Materialfehler im hochversprödeten Reaktordruckbehälter des Kernkraftwerks Beznau Block 1

Stellungnahme zum Sicherheitsbericht der Axpo, zum
Review des ENSI und zum Assessment des IRP
bezüglich des Sicherheitsnachweises des
Reaktordruckbehälters von Beznau 1

Darmstadt, 28. Juni
2019

Abbildung 3-1: Ähnliche Verteilung der Amplituden der Anzeigen der Ringe B, C und E

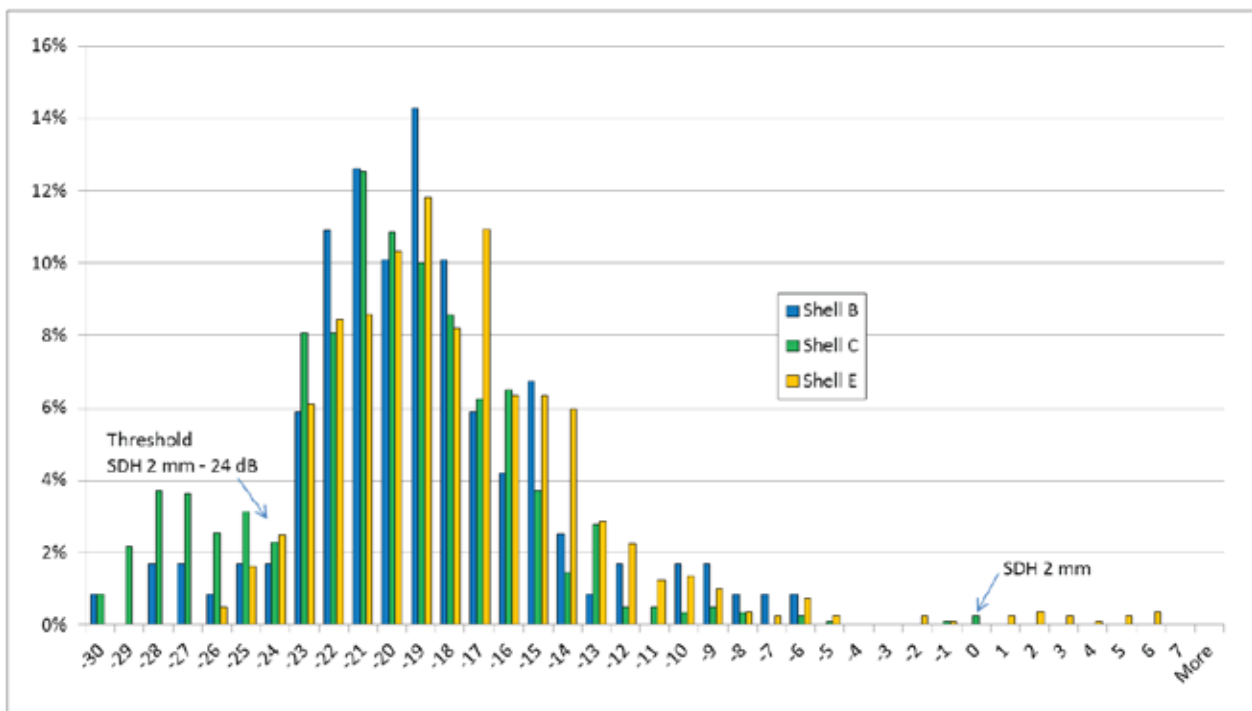
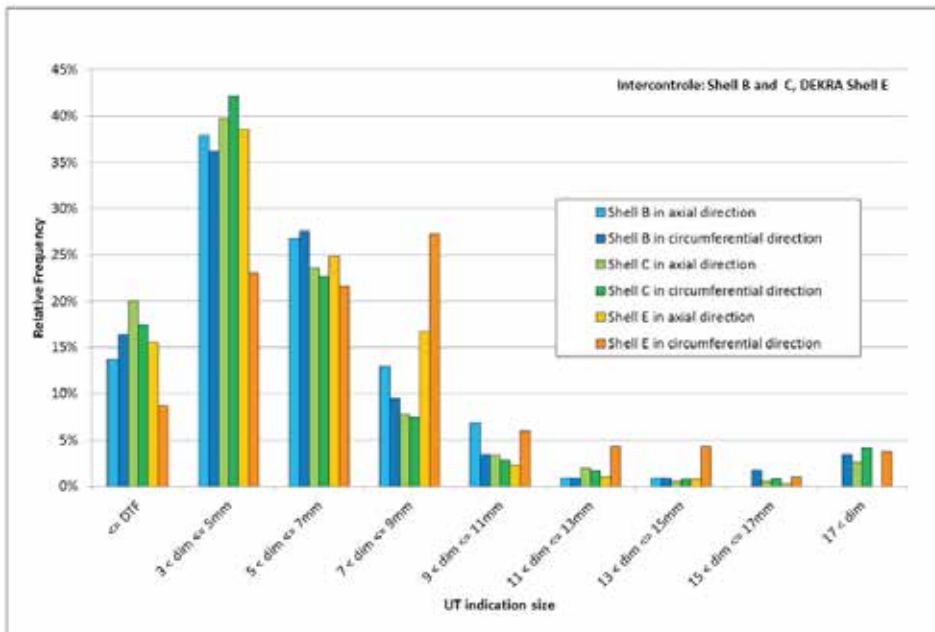
- Man verglich die Ultraschallergebnisse von Ring B und Ring C (Intercontrôle) mit den Ergebnissen von Ring E (DEKRA), um nachzuweisen, dass alle drei Ringe vergleichbare Häufigkeitsverteilungen an Materialfehlern haben. Dies ist als widersprüchlich zu der Aussage zu werten, dass die Amplituden nicht vergleichbar seien.
- Die Ergebnisse der DEKRA-Ultraschalluntersuchung von Ring C waren nicht übertragbar auf die Intercontrôle-Untersuchungsergebnisse von Tihange 2 und Doel 3. Deshalb musste man Beznau 1 mit dem Ultraschallverfahren der Betreiber-Firma Intercontrôle (Framatome) noch einmal

Abbildung 3-3: RCA für Beznau 1

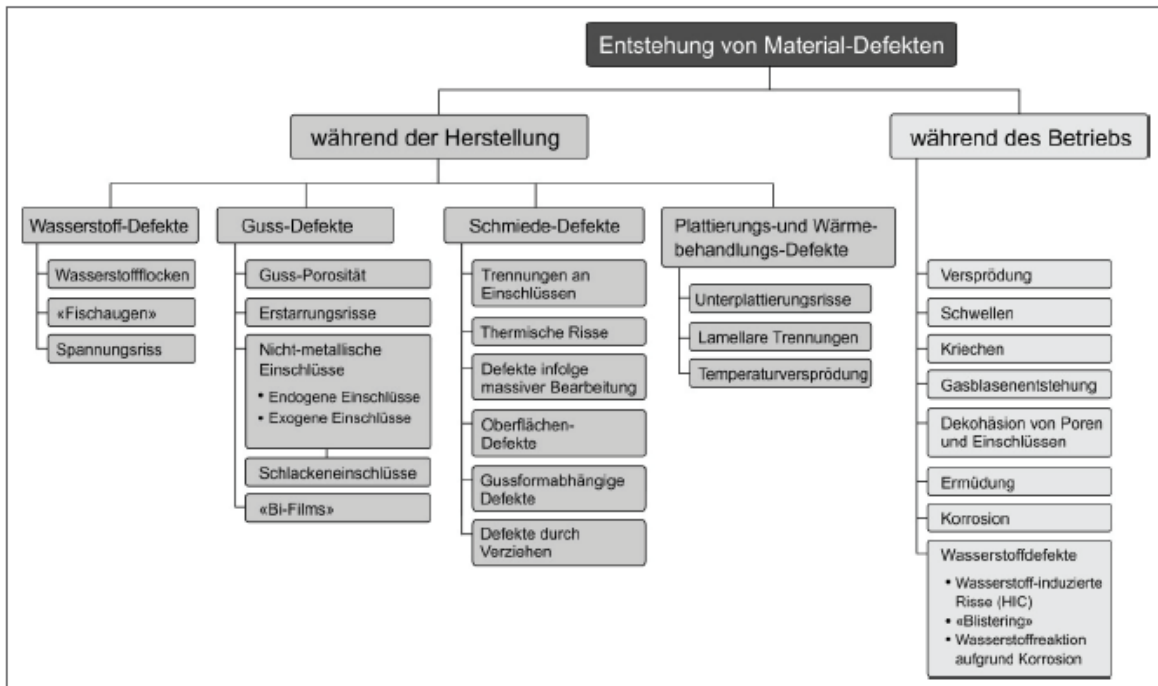
Die RCAs zeigten zusätzlich Ergebnisse, die die Eindeutigkeit der Ursachen der Einschlüsse und ihrer Auswirkungen auf die Integrität in Frage stellen:

- Das ENSI bestätigt, dass Ermüdungsschäden aufgrund thermomechanischer Belastungen im Leistungsbetrieb der einzige potenzielle Schadensmechanismus für eine Veränderung der Aluminiumoxideinschlüsse seien, hält eine Veränderung der Einschlüsse in Ring C im Leistungsbetrieb – ohne weitere Begründung – aber für ziemlich unwahrscheinlich. Auch der Terminus „ziemlich unwahrscheinlich“ zeigt, dass keine sichere Erkenntnis vorliegt.

Abbildung 3-4: RCA für die belgischen Anlagen Tihange 2 und Doel 3

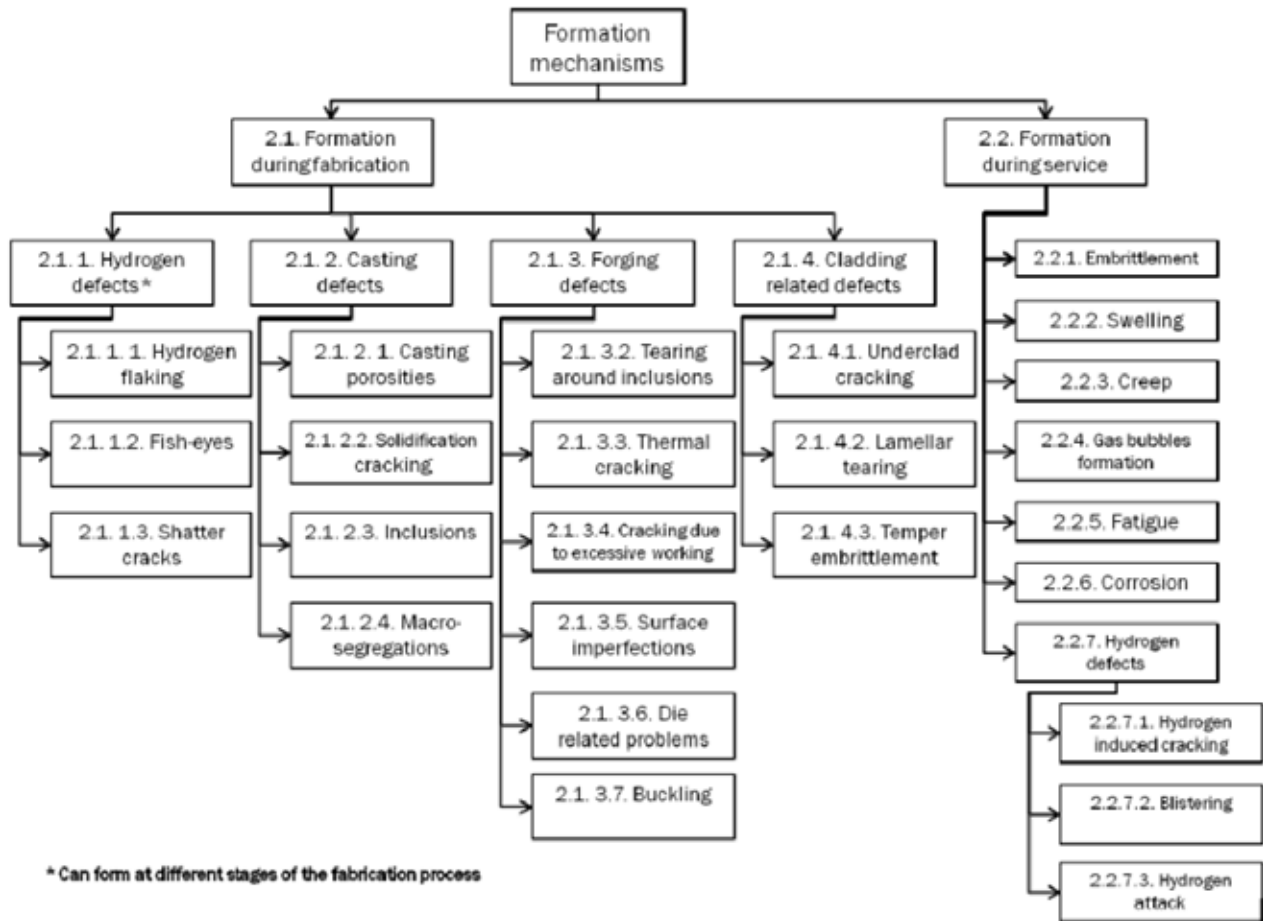
Dass RCAs nicht immer eindeutig sind, zeigt auch die ebenfalls von Intercontroôle durchgeführte misslungene RCA für die Sicherheitsnachweise der belgischen Anlagen in Abbildung 3-5. Nachdem das für Wasserstofflockenrisse als repräsentativ herangezogene Material VB395 eines Dampferzeugers bei der Bestrahlung in einem Materialtestreaktor unerwartet und unerwünscht stark versprödete, versuchte man mit der RCA die Ursache für dieses Verhalten zu finden. Viele Ursachen waren möglich, keine war am wahrscheinlichsten (likely). Im Endergebnis wurde VB395 als Ausreißer eingestuft.

Abbildung 6-3: Ermittlung der Sprödbruchreferenztemperatur nach Master Curve IIB für die RDB-Ringe C und D sowie die Schweißnaht.

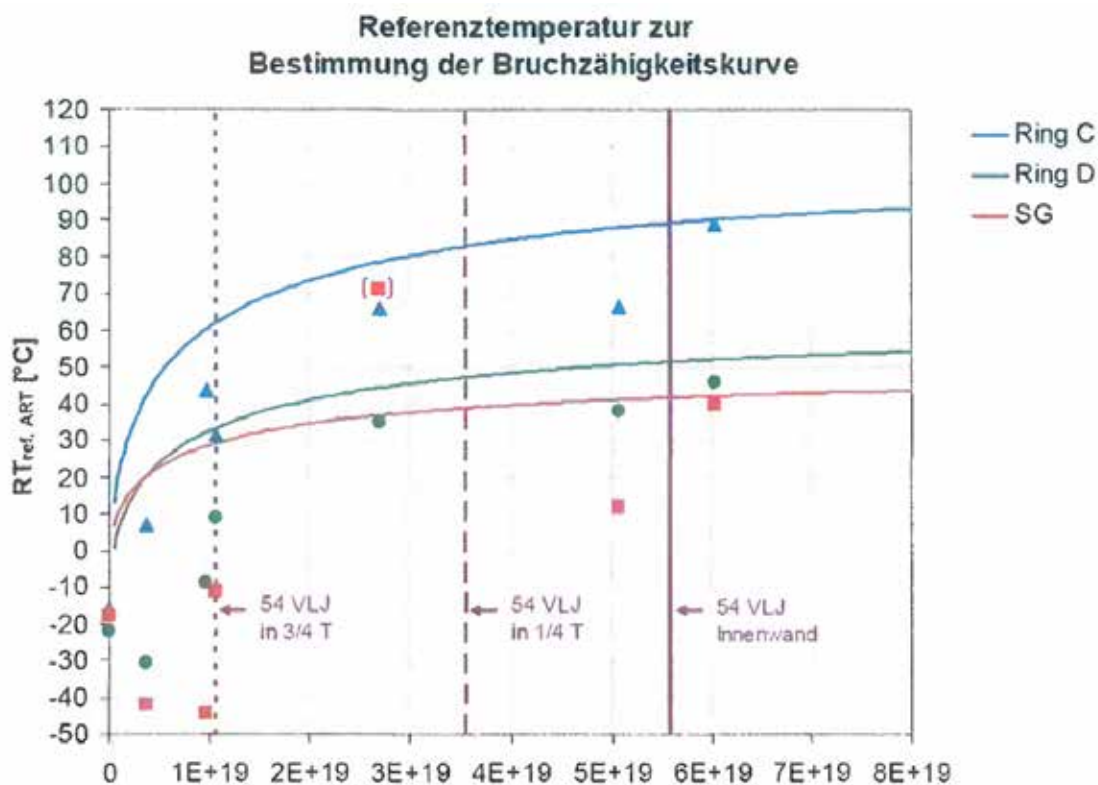
angesichts der geringen Sicherheitsmargen von 4 °C für Methode IIB und 10 °C für Methode IIA keinen Erfolg bringen. Axpo veröffentlicht diese extrem geringen Sicherheitsmargen nicht mehr, sondern demonstriert nur noch die Einhaltung des UVEK-Kriteriums, wie Abbildung 6-2 aus dem Axpo-Sicherheitsbericht zeigt, anhand der am wenigsten konservativen Master Curve Methode IIA. In dieser Grafik wird aufgrund der Methode IIA nicht mehr erkennbar, dass die Auswertung des letzten Materialprobensatzes (Kapsel T) außerhalb der Prognose lag, wie der Verlauf der Sprödbruchreferenztemperatur nach Methode IIB in Abbildung 6-3 zeigt. Es ist aber in Abbildung 6-3 noch gut nachvollziehbar, dass die blaue Kurve nach Auswertung des Probensatzes T (rechtes blaues Dreieck) um mehr als 10 °C nach oben nachjustiert werden musste. Bei einer Auswertung nach Methode IIA entfiel diese Sicherheitsmarge offensichtlich. Die Ausführungen des IRP in 6.1.3 beurteilen die Auswertung des Probensatzes T mit der Master Curve Methode IIA gemäß Abbildung 6-2 allerdings als nicht ausreichend konservativ. Sie plädieren für die Verwendung der Master Curve Methode IIB als zielführender als die Methode IIA, da hiermit vermieden werde, dass man von kleineren Materialproben bei der Ermittlung der Bruchfestigkeit Kredit nehmen müsse, wie beispielsweise den zerstörten Proben des letzten Voreilprobensatzes T von Beznau 1, der zu nicht konservativen Werten führen könnte im Vergleich zu konventionellen 1T-CT Proben. Der ENSI fordert in 6.1.2 ebenfalls die Auswertung nach Methode IIB. Die Sicherheitsmargen der Sprödbruchreferenztemperatur für die Einhaltung des UVEK-Kriteriums betragen somit gemäß richtiger Abbildung 6-3 nur 10 °C (54 VLJ in ¼ T) und für das PTS-Kriterium noch ganze 4 °C (54 VLJ Innenwand).

Die Inanspruchnahme der Master-Curve Methode IIA ist somit für die Prognose der zukünftigen Versprödung des RDB als eine Reduzierung von Sicherheitsmargen anzusehen, die für Beznau 1 als unangemessen zu bewerten ist, da hierfür keine ausreichend großen Materialproben in ausreichender Anzahl zur Verfügung stehen.
